**öffentliche Sitzung  
des Gemeinderates der Gemeinde Feldkirchen  
am 02.10.2025**

**Tagesordnungspunkt 2**

Bauleitplanung - Bebauungsplan Nr. 113 Gebiet „Südlich der Hohenlindner Straße bis zur Jahnstraße“-  
frühzeitige Beteiligung der Öffentlichkeit und der Träger öffentlicher Belange nach § 3 Abs. 1 und § 4 Abs. 1  
Baugesetzbuch, i.V.m. § 13 a BauGB- Behandlung der Stellungnahme zu den vorgebrachten Anregungen  
und Einwendungen  
4999/2025

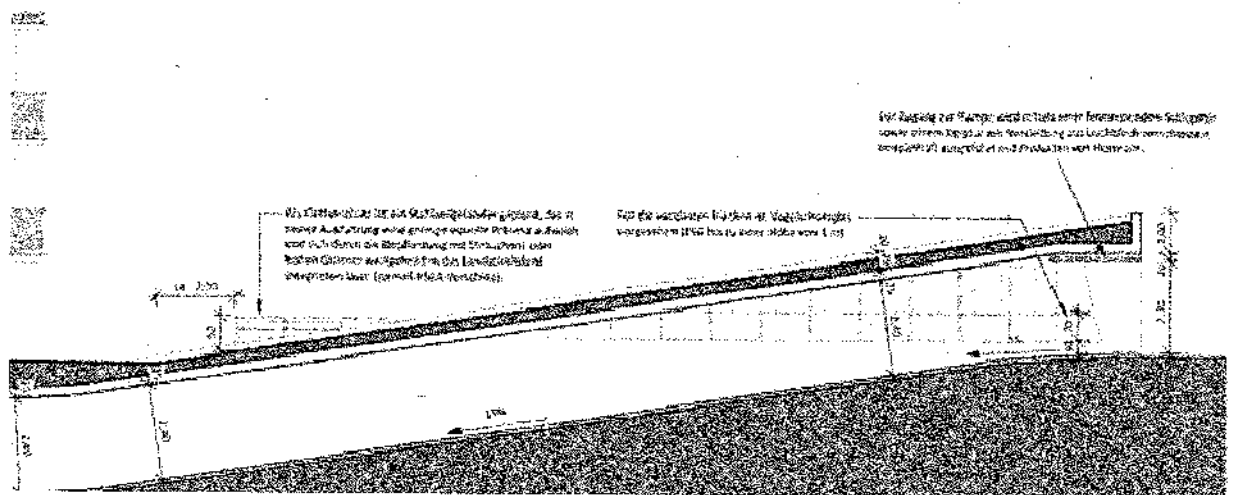
22. B.1.5.2: Die Tiefgaragenab- und -auffahrtsgebäude sind aufgrund ihrer geplanten Abmessungen nicht in und ohne eigene Abstandsflächen zulässig (vgl. Art. 6 Abs. 7 BayBO). Sofern der Bebauungsplan auch für diese die Abstandsflächen abweichend regeln soll (vgl. Punkt 19 unserer Stellungnahme), müsste auch die zulässige Wandhöhe konkret geregelt werden. Die Angabe „vom angrenzenden Gelände“ ist kein geeigneter unterer Bezugspunkt gem. § 18 Abs. 1 BauNVO, da das Gelände durch Aufschüttungen und Abgrabungen jederzeit verändert werden kann. Stattdessen müsste jeweils ein unterer Bezugspunkt in m. ü. NHN (DHHN2016) festgesetzt werden. Wir bitten um Überprüfung und Ergänzung.

Für die Wandhöhe der Tiefgaragenrampengebäude werden folgende Bezugspunkte in m. ü. NHN in den Bebauungsplanentwurf aufgenommen:

TG-Einfahrt: OK Fahrbahn oben unter dem TG-Tor (Hochpunkt): 525,90 m ü. NHN

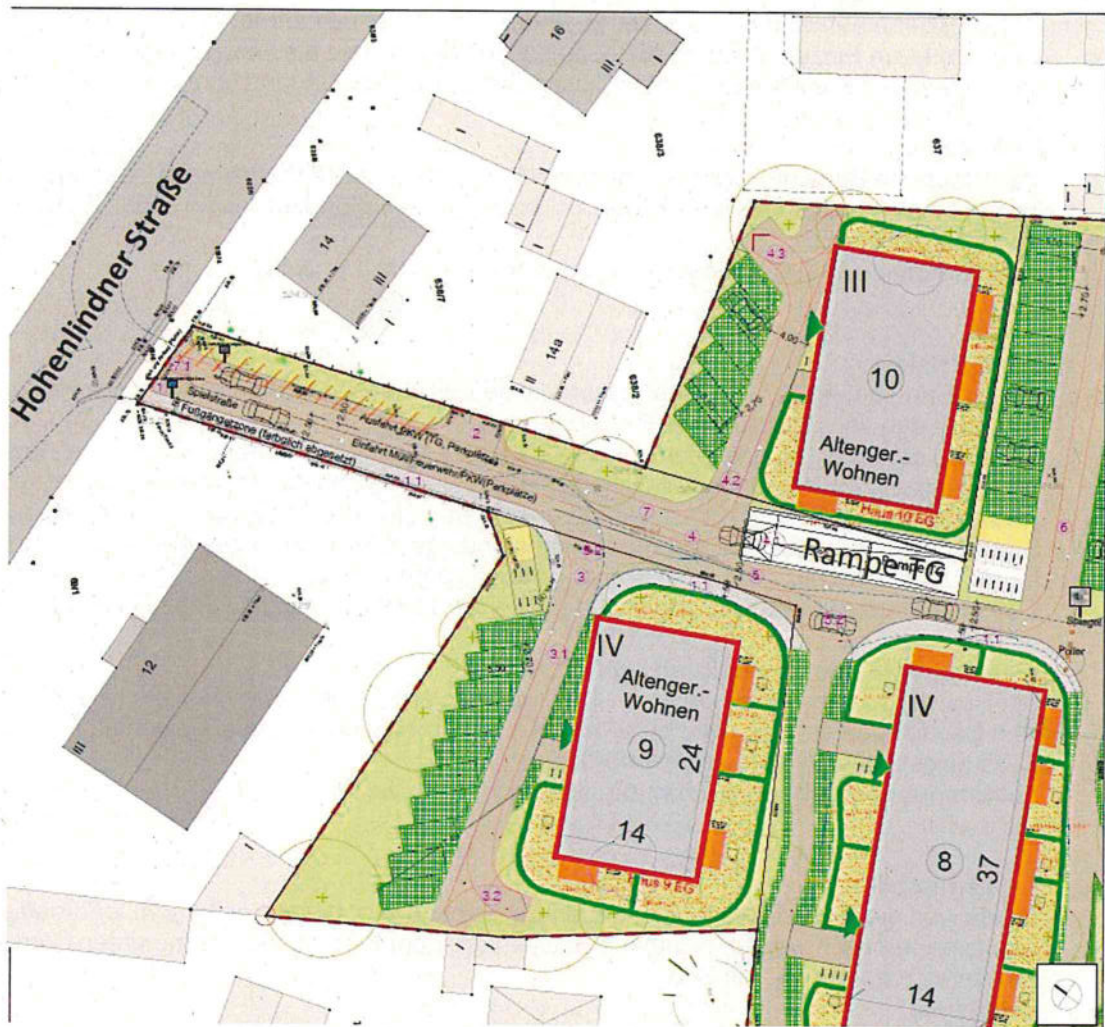
Seitens der Straßenbauverwaltung bestehen jedoch aus Gründen der Verkehrssicherheit Bedenken hinsichtlich des vorgesehenen Erschließungskonzepts.

Neben der Tiefgaragenausfahrt sind auch zahlreiche oberirdische Stellplätze vorgesehen, die über eine bestehende Zufahrt unmittelbar an die Kreisstraße angebunden werden. Zudem wird dieselbe Zufahrt vom Müllfahrzeug befahren.

Dies bedeutet, dass die bestehende Zufahrt gleichzeitig von einem Müllfahrzeug und einem Pkw genutzt werden kann. Für diesen Begegnungsverkehr steht jedoch gemäß Planzeichnung kein ausreichender Platz zur Verfügung.

Vor diesem Hintergrund wird gebeten, ein verkehrssicheres Erschließungskonzept für das geplante Baugebiet zu erarbeiten. Dabei ist insbesondere mittels Schleppkurven die Befahrbarkeit von Verkehrsflächen an der Kreisstraße nachzuweisen.

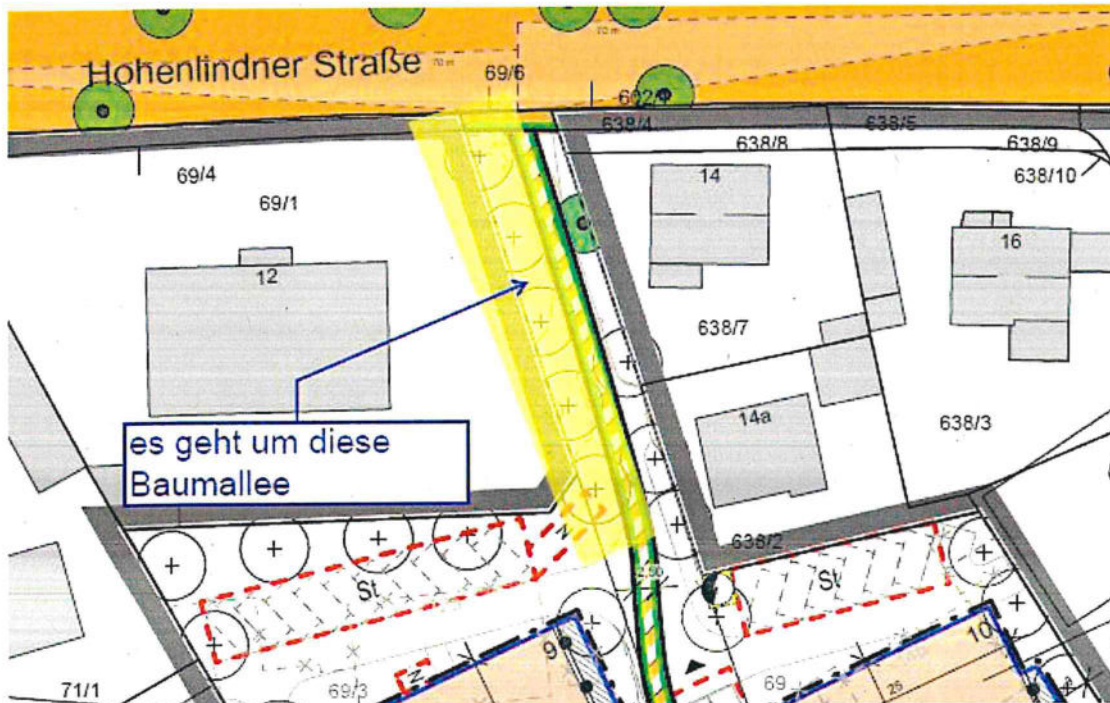
Durch die geplante Bebauung wird lt. Begründung zum Bebauungsplan ein Zuzug von ca. 400 Personen erwartet. In Rücksprache mit dem Umweltamt wird daher die Festsetzung einer zusätzlichen Wertstoffsammelstelle als sinnvoll erachtet.

Im Bebauungsplan ist eine Wertstoffsammelstelle für 3 Unterflurglascontainer im nördlichen des (nördlich Haus 9) festzusetzen.

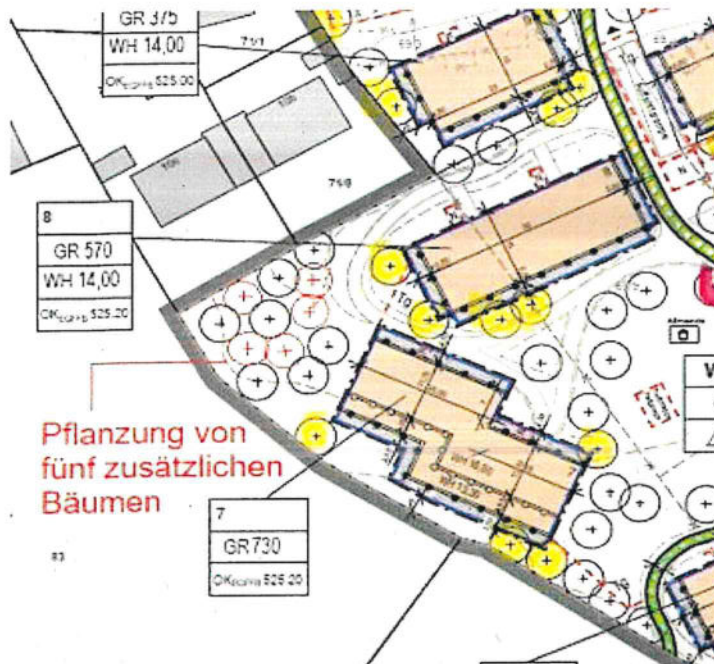
Zum jetzigen Zeitpunkt befindet sich in diesem Bereich bereits die Wasserleitungen (Hausanschlussleitungen). Gehölzpflanzungen über Wasser- oder Abwasserleitungen können zu Beschädigungen der Leitungen führen und folgenschwere Schäden an Infrastruktur und Gebäuden verursachen. In innerstädtischen Bereichen, wo der Platz begrenzt ist, sollten deshalb Bäume und Leitungen sorgfältig geplant und aufeinander abgestimmt werden, wobei gegebenenfalls Schutzmaßnahmen oder eine Anpassung der Baumart nötig sind.

Somit ist es in diesem Bereich nicht sinnvoll, Bäume zu pflanzen. Da die Anzahl der Bäume nicht reduziert werden soll, sind sie an einem anderen Standort zu situieren.

Aus Sicht des Umweltamtes würde sich dafür die Grünfläche westlich des Gebäudes mit der Nr. 7 eignen (siehe Abb. 2). Dort wäre auch die Pflanzung von Bäumen 1. und 2. Ordnung möglich, da dieser Bereich außerhalb der geplanten Tiefgarage liegt.

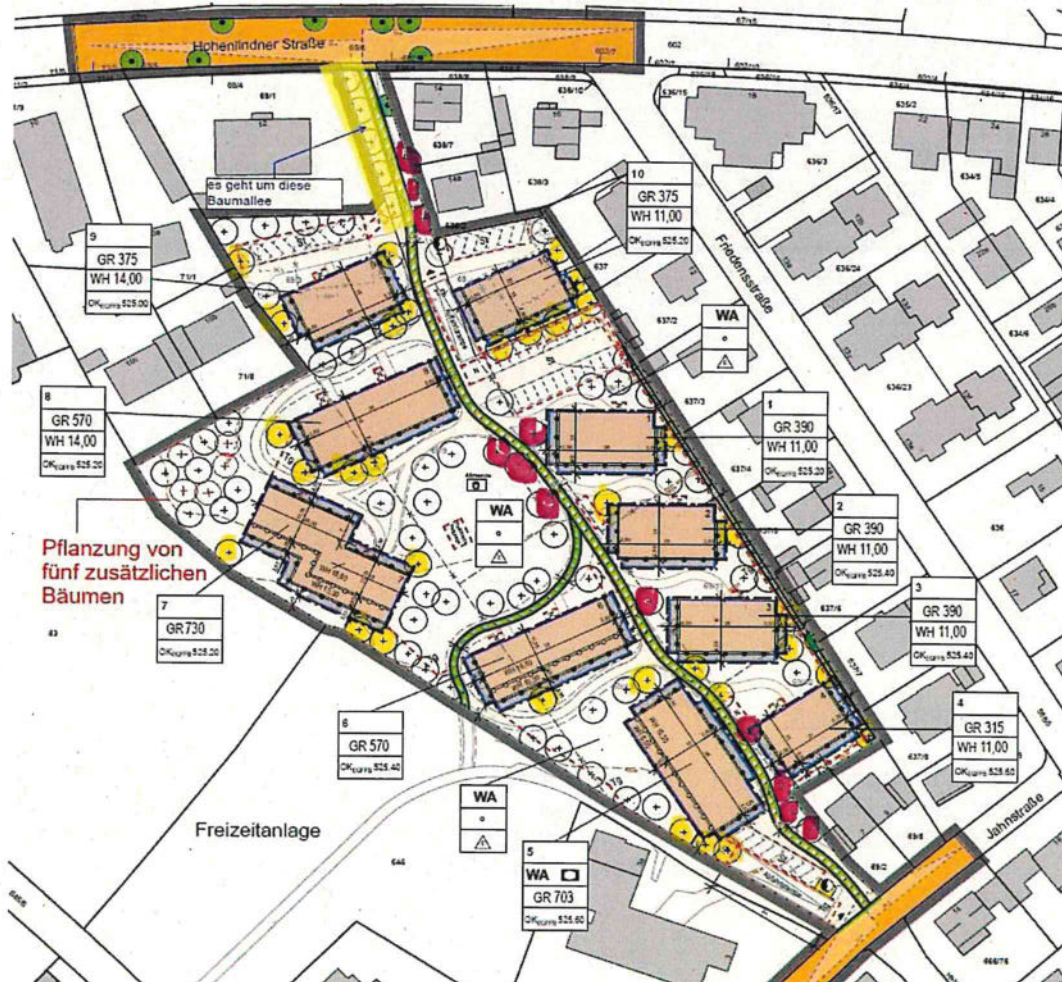
Im Entwurf zum Bebauungsplan Nr. 113 sind rund ein Drittel der Bäume (siehe Abb. 2 gelb markiert) mit einem Abstand der Baumkronen zu den Gebäuden von weniger als 1,5 Metern geplant.

Dies wird zwangsläufig zu Problemen führen, wenn Bäume mittelfristig an Fassaden wachsen, insbesondere in Bereichen von Fenstern.

Entlang der nördlichen Erschließungsstraße sind einige Bäume (siehe Abb. 2 rot markiert) so geplant, dass sie mit ihren Kronen in die Straße ragen. Dadurch kann es zu Einschränkungen bei der Arbeit der Müllabfuhr oder der Rettungsdienste bei der Durchfahrt kommen. Auch zwischen den beiden südlichsten Gebäuden (Nr. 4 und 5) ist der Platz so gering, dass dies zu Problemen bei der Entwicklung der Bäume führen kann.

Da die Standorte der Bäume im Bebauungsplan als „vorgeschlagener Standort“ festgesetzt sind, ist im Zuge der Baueingabe zu überprüfen, an welcher Stelle ein Baum tatsächlich entwicklungsfähig ist.
